《 ジョイントキャブレター改訂とそれに伴う措置について 》

■部品名：ジョイントキャブレター (19.8φmm)

■部品番号：7YA-13586-00

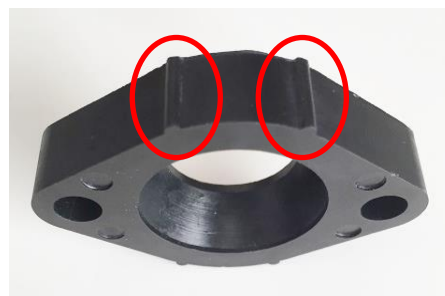
■改訂内容：識別用リブ追加（詳細は下記画像をご確認ください）

赤丸箇所

識別用リブ追加
上下 計4箇所

■改訂時期：2015年6月1日より順次出荷（以後、旧部品は入手不可）

■適用時期：2015年6月1日より（各主催者は6月1日以降のレースより）

■期限：旧型ジョイントキャブレターの使用期限は、2015年9月30日までとします。

2015年10月以降のSLレースでの使用は禁止とします。
